I/B: Äußerungen der Behörden und sonstigen Träger öffentlicher Belange

Aufstellung Bebauungsplan Nr. 211/I "Wiesdorf-westlich Edith-Weyde-Straße"

Bebauungsplan Nr. 211/1 "Wiesdorf - westlich Edith-Weyde-Straße"

Anlage 2

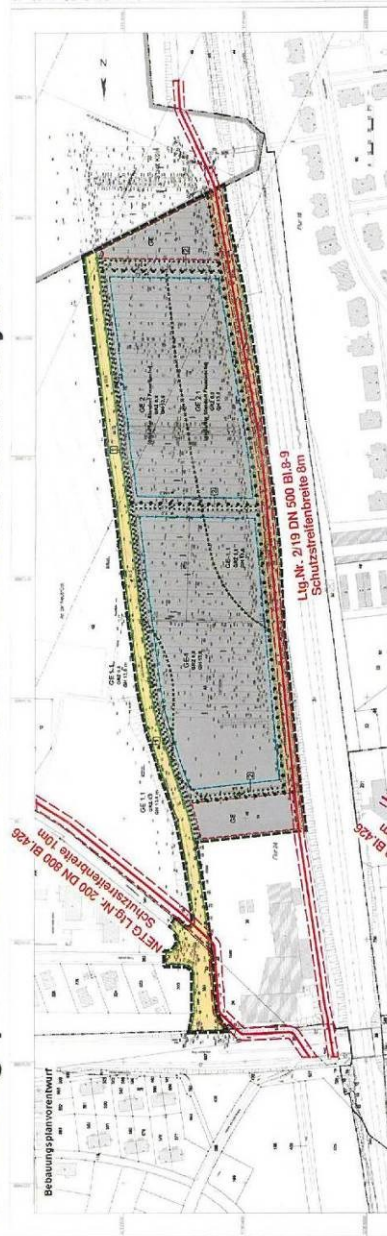
- 1.) In den Bebauungsplanvorentwurf Nr. 211/II „Wiesdorf – westlich Edith-Weyde-Straße“ und in die Städtebauliche Strukturskizze haben wir die Trassenführungen der eingangs aufgeführten und näher bezeichneten Versorgungsanlagen (*Gemeinschaftsleitung Nr. 2/19 der Open Grid Europe GmbH und Thyssengas GmbH, Kabelschutzrohranlage mit LWL der GasLINE GmbH sowie Ferngasleitung Nr. 200 der Nordrheinischen Erdgastransportgesellschaft mbH (NETG mbH)*) graphisch übernommen und Leitungskenndaten hinzugeschrieben.

- 3.) Zusätzlich bitten wir die Versorgungsanlage Nr. 200 der NETG mbH, die entlang des Kurtekottenweges verläuft und die Edith-Weyde-Straße kreuzt, anhand der beiliegenden Planunterlagen in die Planzeichnungen zu übernehmen und in der Begründung aufzuführen.

Die bereitgestellten Bestandspläne zu den Versorgungsleitungen werden zur Kenntnis genommen und werden im Rahmen der Ausbauplanung berücksichtigt.

Eine Übernahme der in dem Kurtekottenweg vorhandenen und die Edith-Weyde-Straße kreuzenden Versorgungsleitung in den Bebauungsplan ist nicht erforderlich, da diese Verkehrsflächen als öffentliche Verkehrsflächen festgesetzt sind. Damit sind die dort liegenden Ver- und Entsorgungsleitungen planungsrechtlich ausreichend gesichert.
